Comune di **CASELETTE**

PIANO REGOLATORE COMUNALE VARIANTE STRUTTURALE

AGG - AGGIORNAMENTO N.U.E.A. E SCHEDE D'AMBITO

PROGETTO PRELIMINARE

SCHEDA GRAFICO-PROGETTUALE

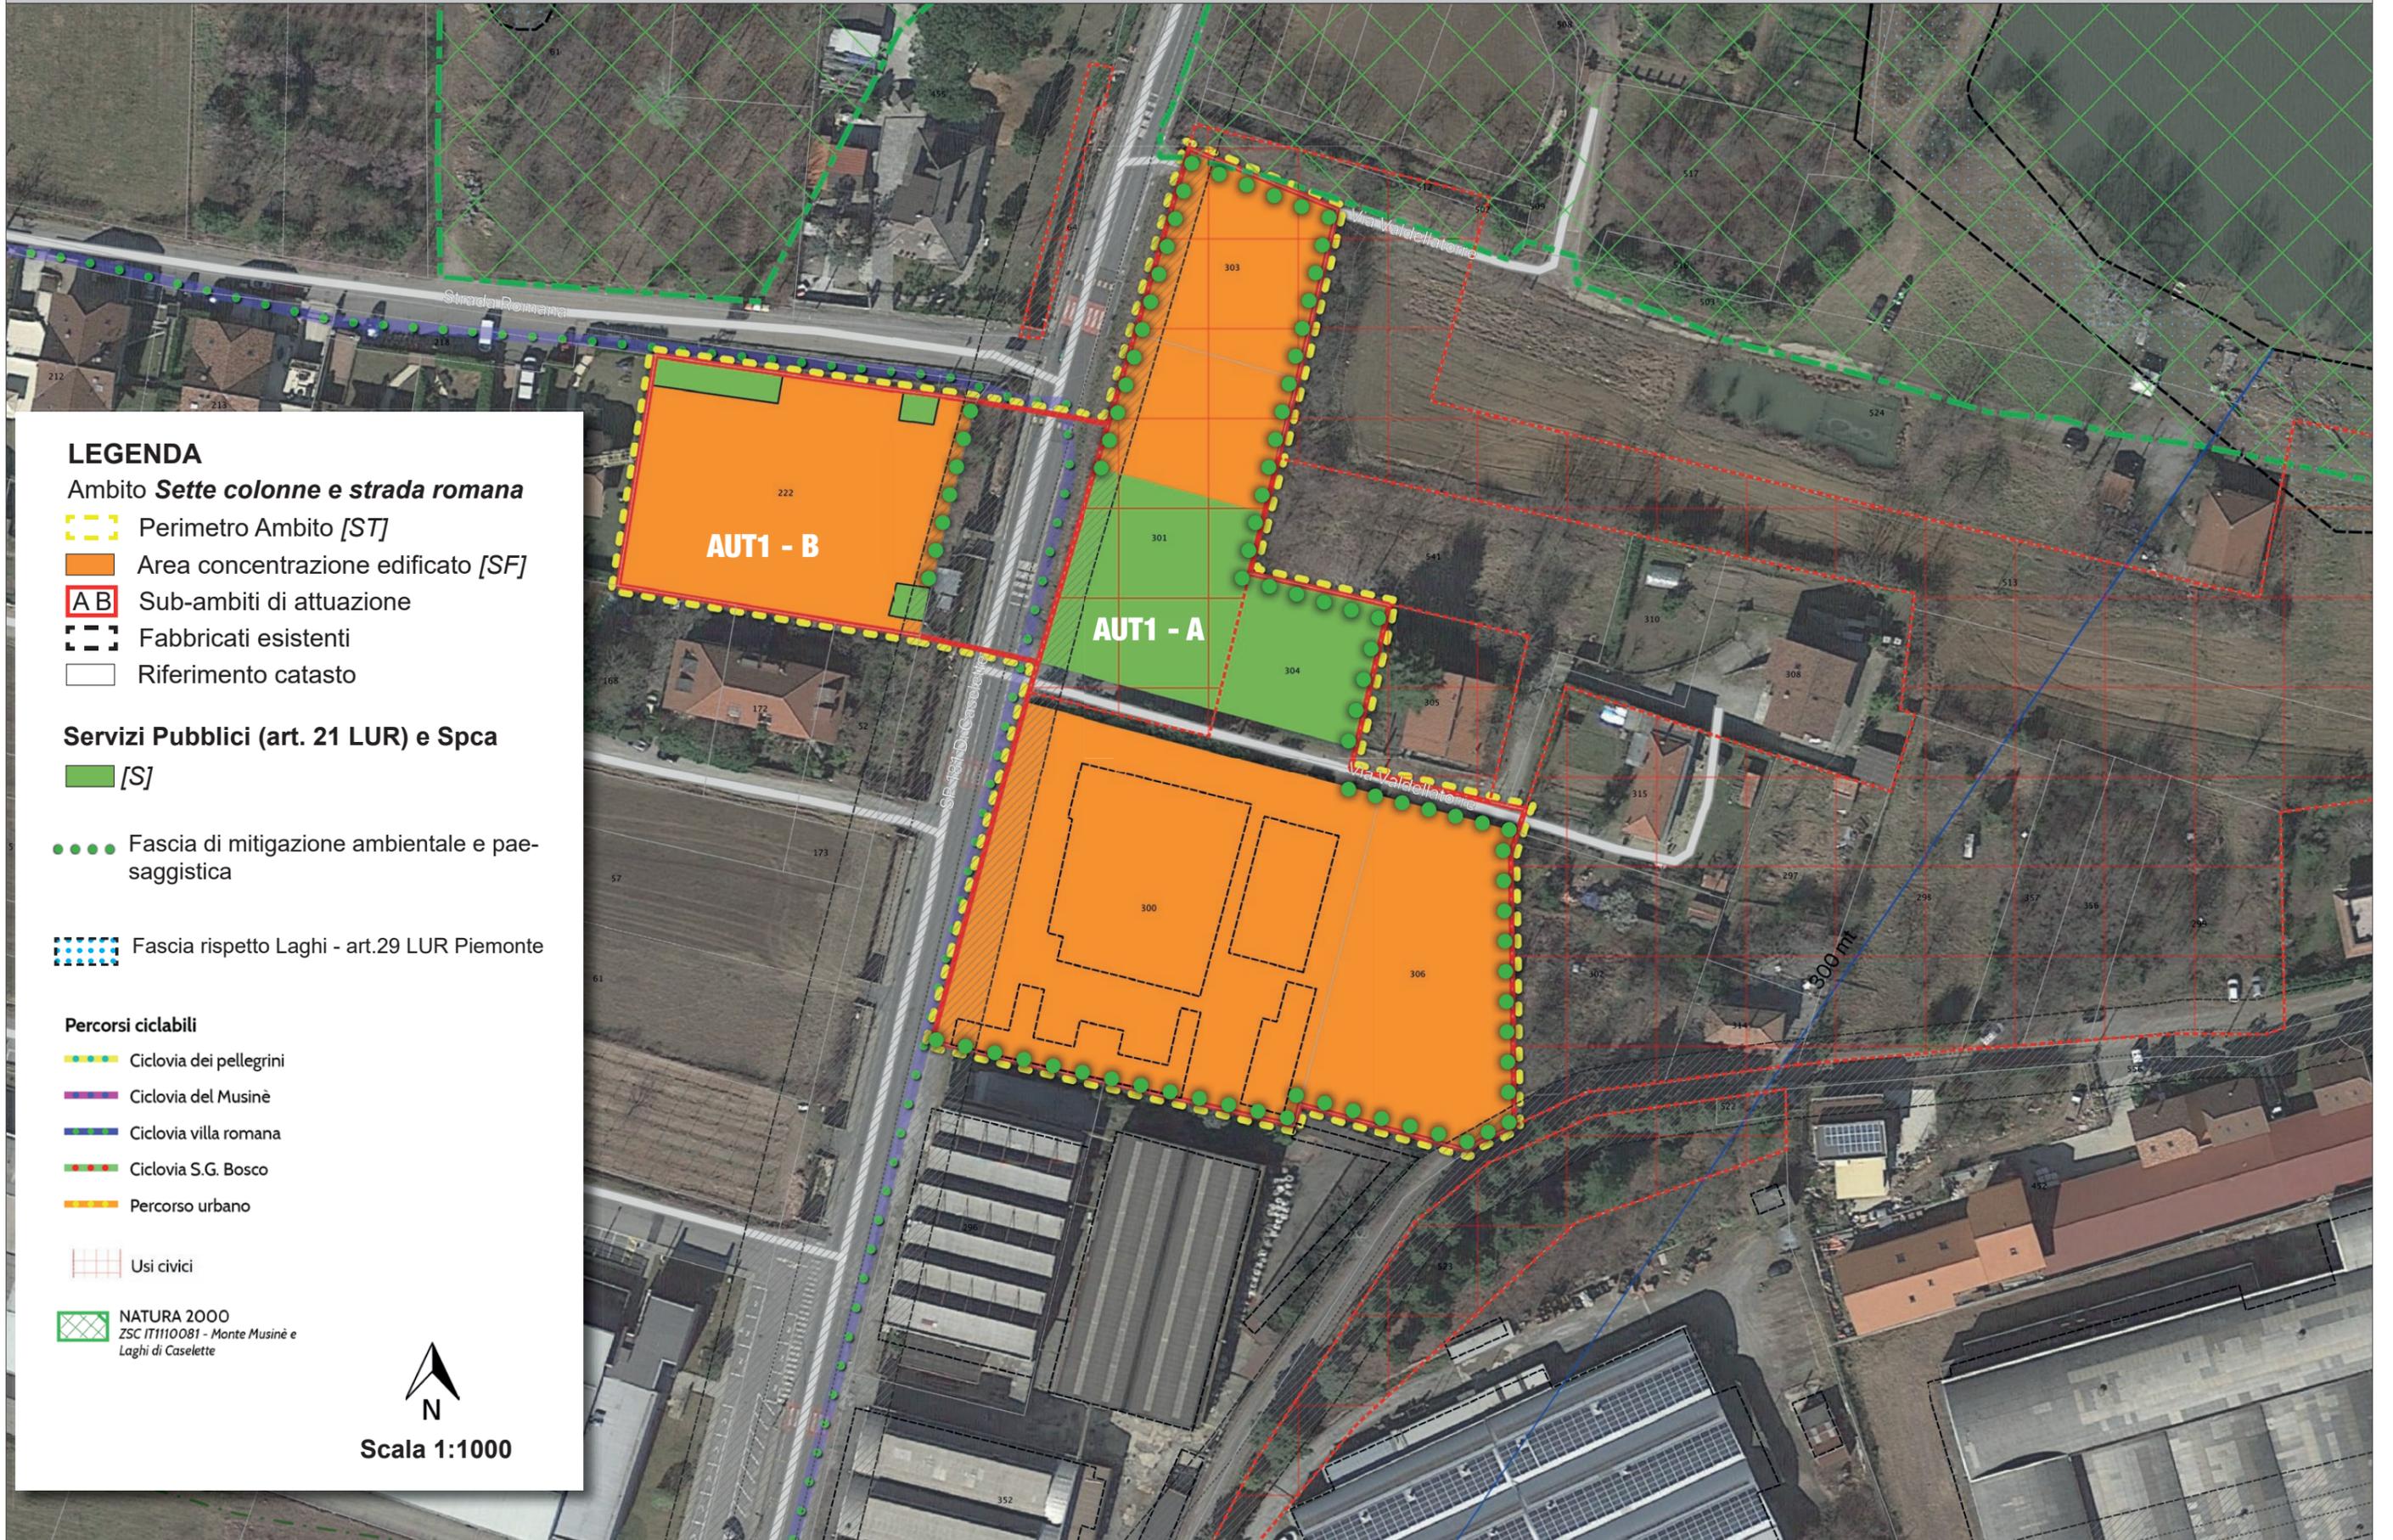
(ST) Superficie Territoriale = 8.734 mq
(IT) Indice Territoriale = ~~0,39~~ **0,33** mqSLP / mq ST
(S) Standard: art. 21 della L.U.R. ***
(Spca) Servizi Pubblici per Compensazione Ambientale: 10% S.T.
(Ssv) Viabilità pubblica: / sistemazione della SP 181 e interno via Val della Torre
Abitanti Insediabili = 120 mc/abitante= circa **85 72** abitanti

Realizzazione di una fascia **arborea, arbustiva** di mitigazione ambientale e paesaggistica **lungo i confini delle aree edificabili confinanti con aree agricole e produttive in modo da costituire schermo visivo ed acustico**, così come individuate nella scheda grafico-progettuale.
